**Commission économique pour l'Europe**

**Forum mondial de l'harmonisation  
des Règlements concernant les véhicules**

Règlement ONU n° 95 (Collision latérale)

**Proposition de série 06 d'amendements au Règlement ONU  
n° 95 (Collision latérale)\*. \*\*****Communication de l'expert de l'Organisation internationale  
des constructeurs d'automobiles**

**Exemples de marques d’homologation**

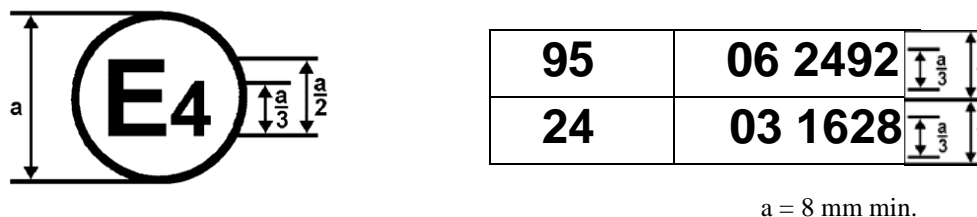
Annexe 2, lire :

La marque d’homologation ci-dessus, apposée sur un véhicule, indique que le type de ce véhicule a été homologué au Royaume des Pays-Bas (E 4), en ce qui concerne la protection des occupants en cas de collision latérale, en application du Règlement ONU n° 95 sous le numéro d’homologation 061424. Le numéro d’homologation indique que l’homologation a été délivrée conformément aux prescriptions du Règlement ONU n° 95 tel que modifié par la série 06 d’amendements.

La marque d’homologation ci-dessus, apposée sur un véhicule, indique que le type de ce véhicule a été homologué au Royaume des Pays-Bas (E 4) en application des Règlements ONU n°s 95 et 24<sup>1</sup>. Les deux premiers chiffres des numéros d’homologation signifient qu’aux dates où les homologations respectives ont été délivrées, le Règlement ONU n° 95 comprenait la série 06 d’amendements et le Règlement ONU n° 24 la série 03 d’amendements. ».
